MESTO VRANOV NAD TOPL'OU

VYHODNOTENIE PRIPOMIENKOVEHO KONANIA DOTKNUTÝCH ORGÁNOV A ORGANIZÁCIÍ K NÁVRHU
Zmeny a doplnky č.7 ÚPN mesta Vranov nad Topľou

2024

Príloha: 5x situácia vodovodu
5x situácia kanalizácie

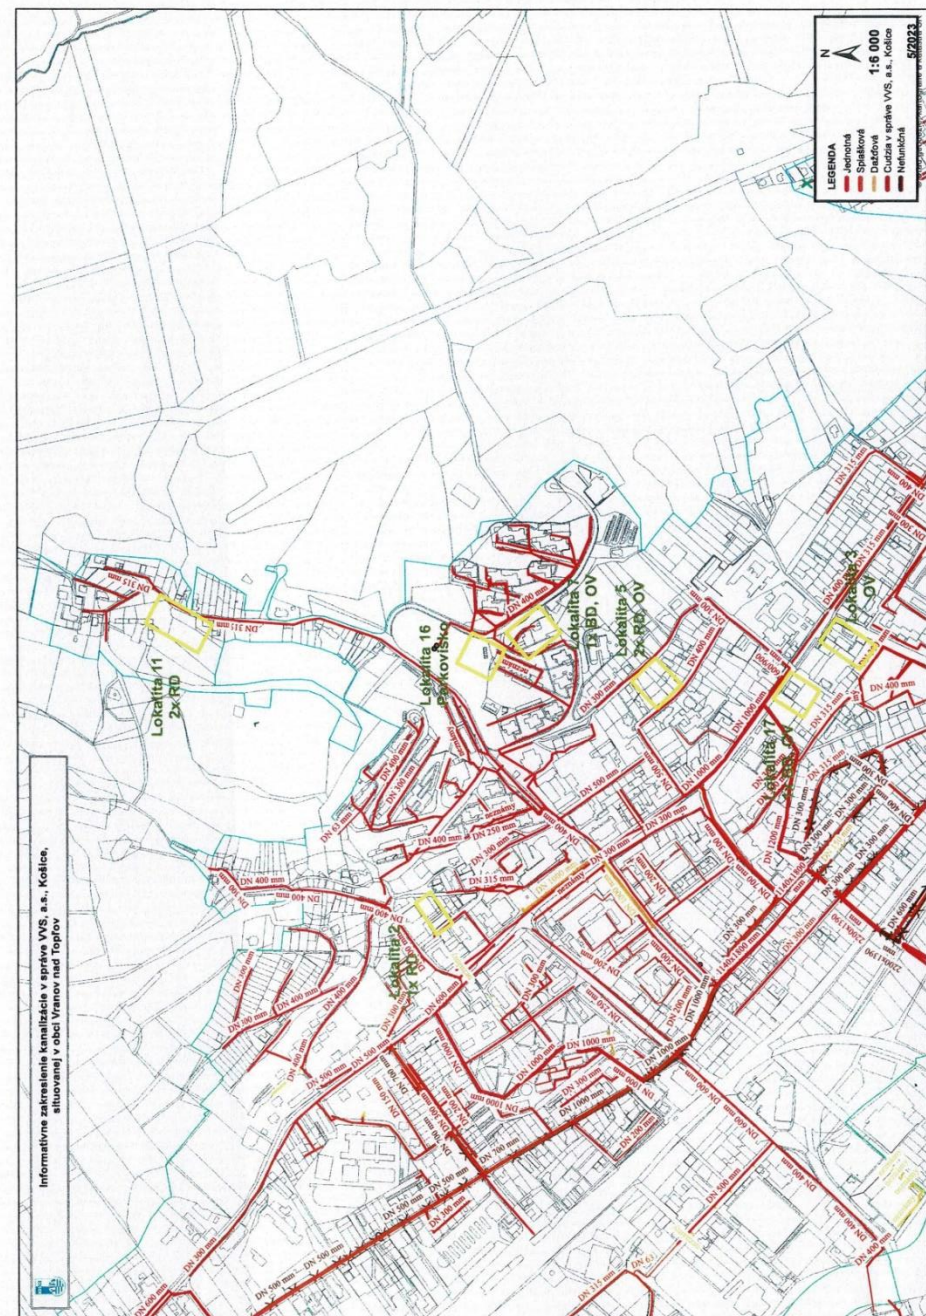
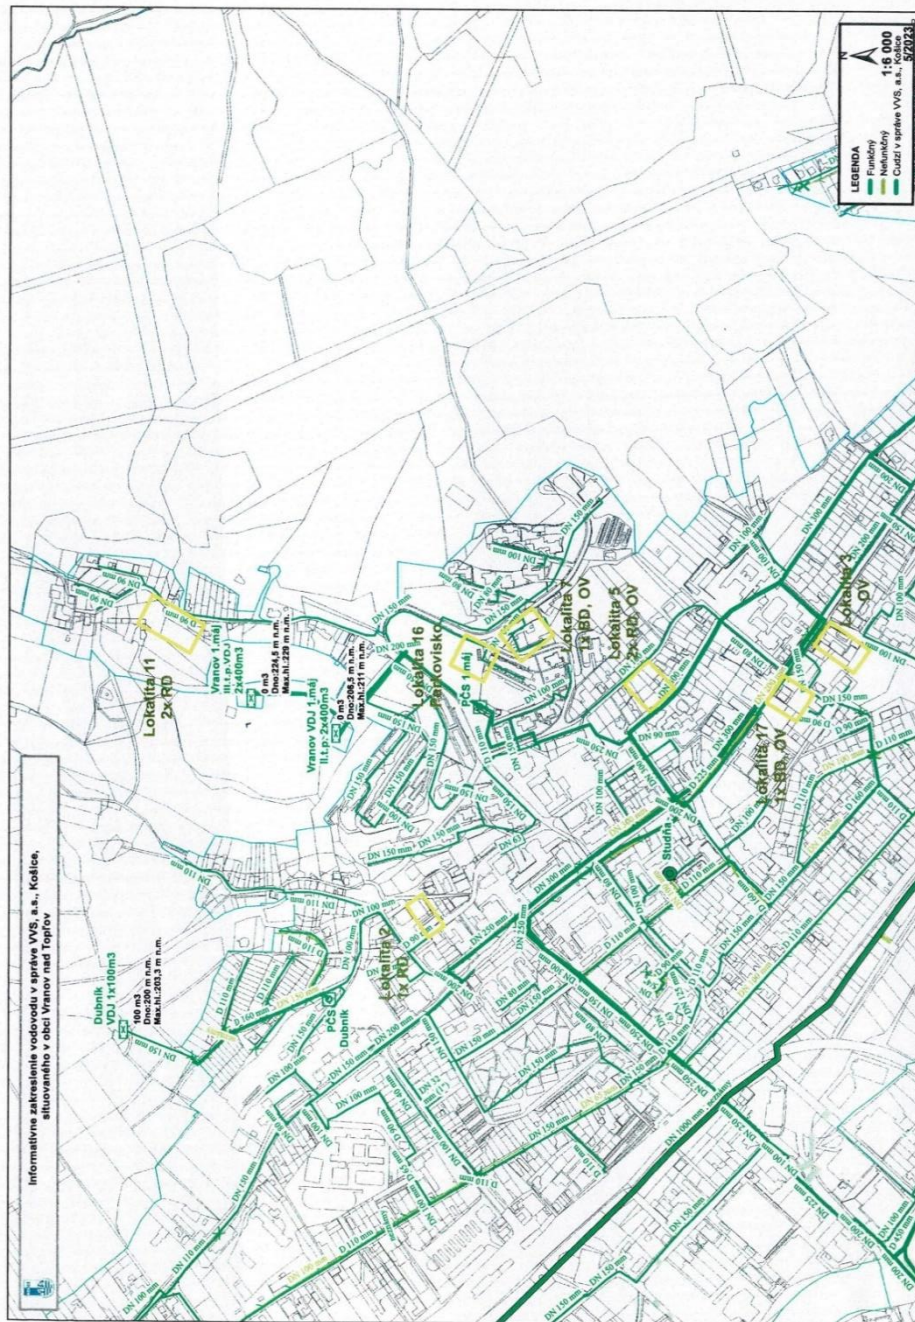
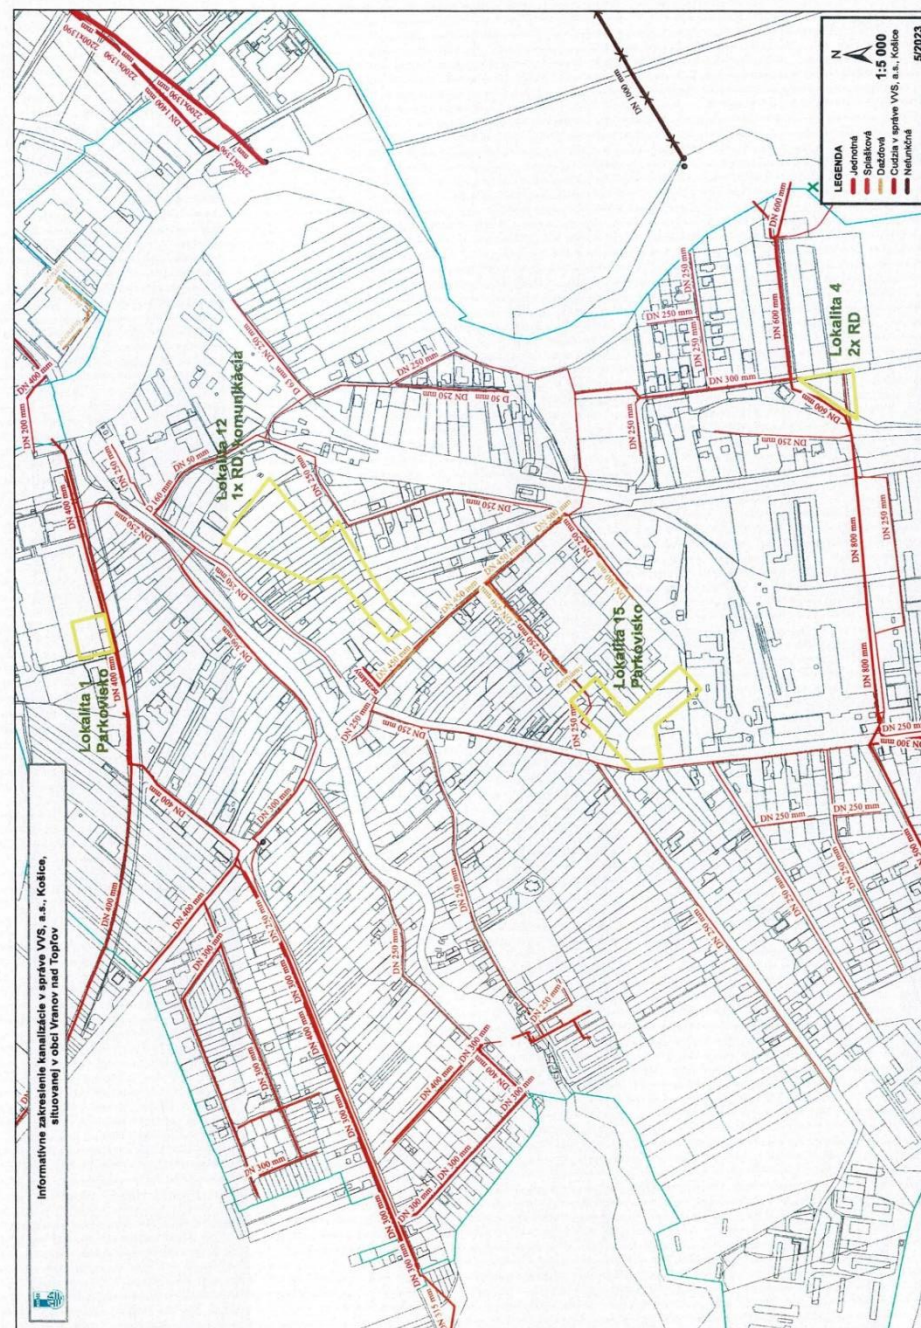
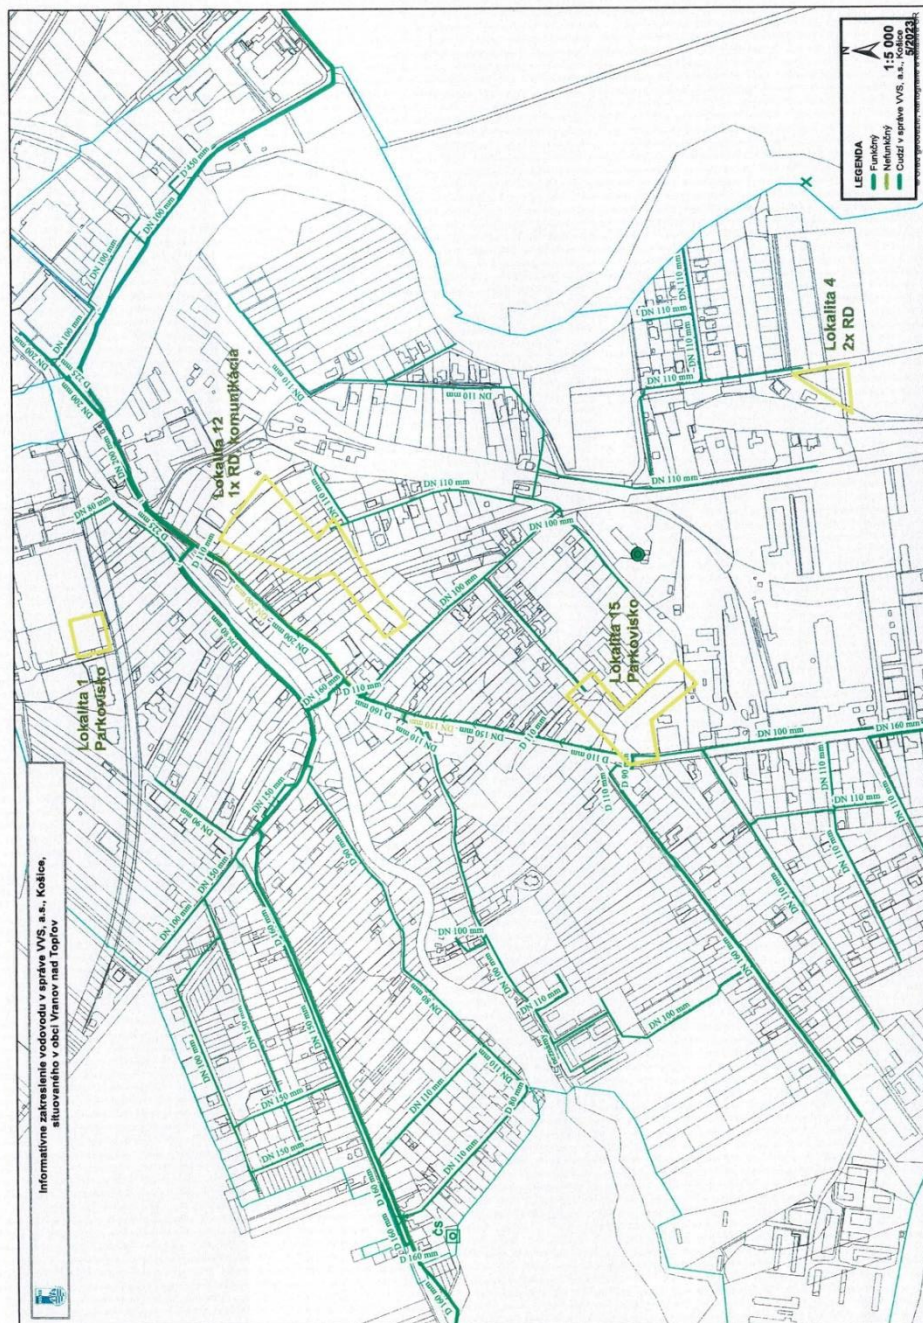
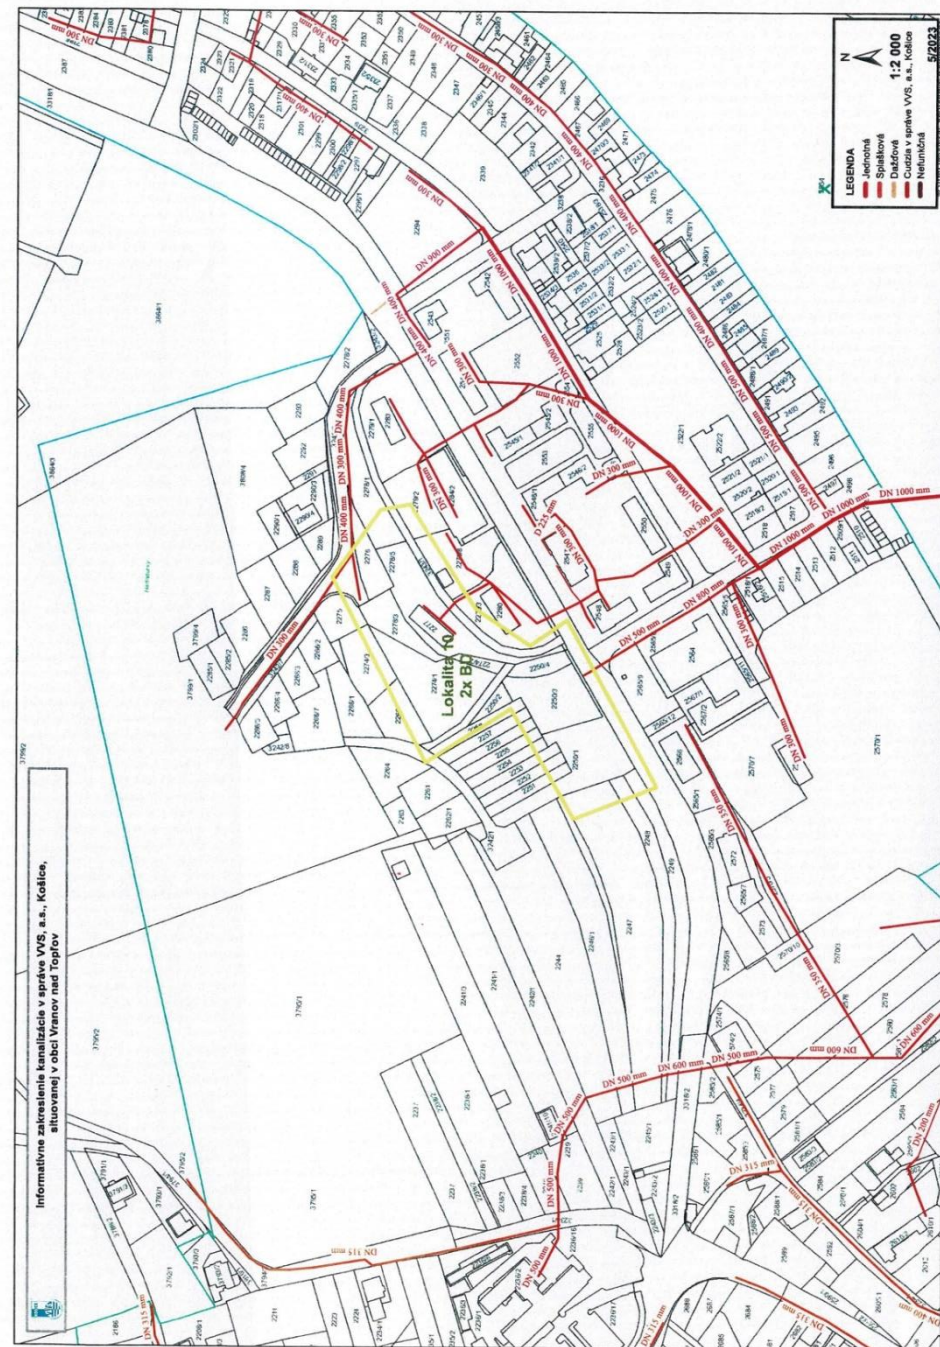
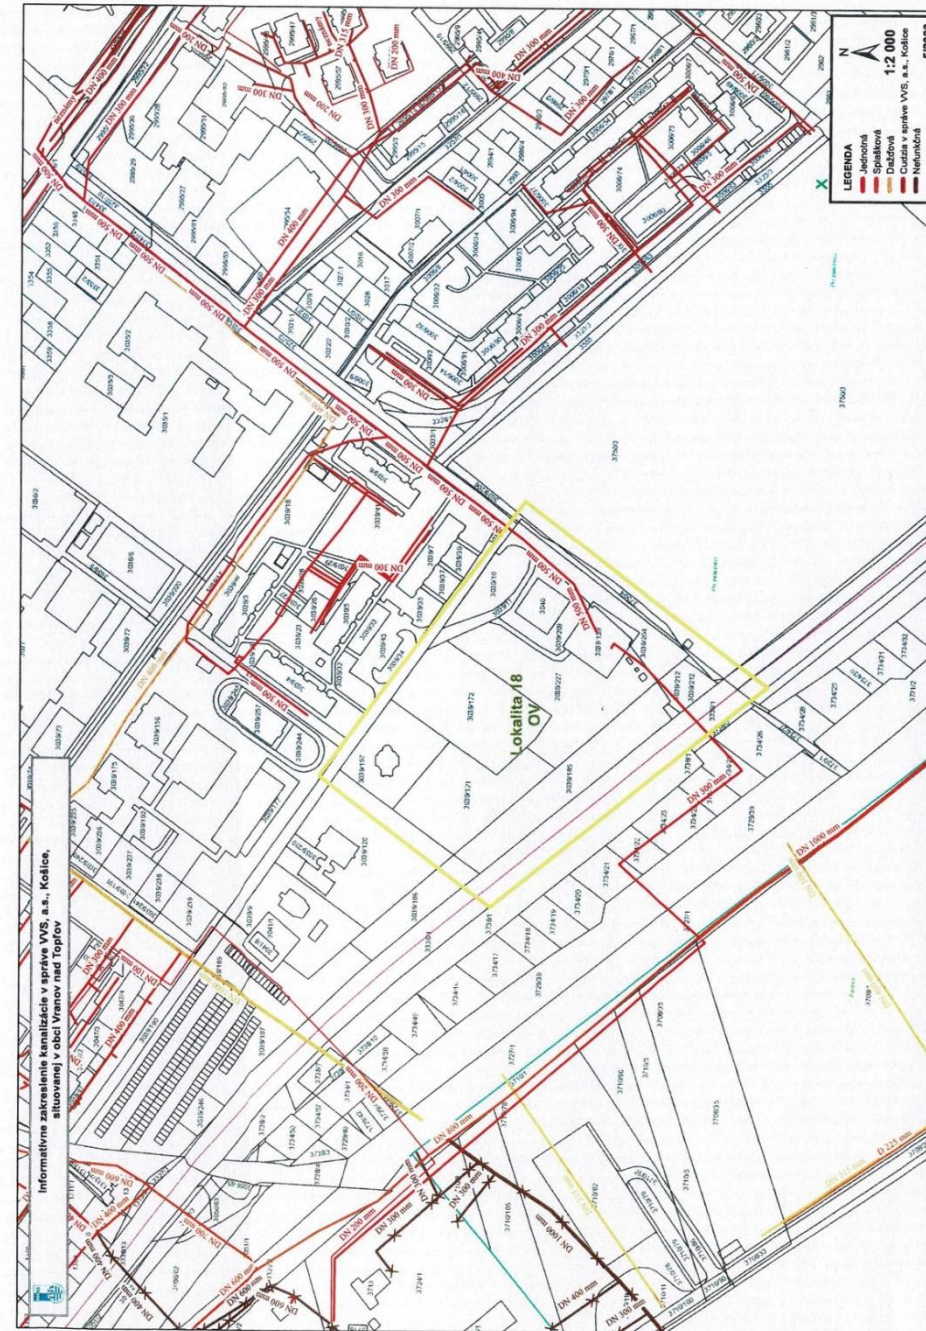
Vyhodnotenie stanoviska č.19A: **Východoslovenská vodárenská spoločnosť, a.s.**

- 12.) Akceptované.

- 13.) Akceptované.

- Akceptované. Mesto VnT predloží VVS a.s. návrh upravený po prerokovaní na opätovné vyjadrenie.
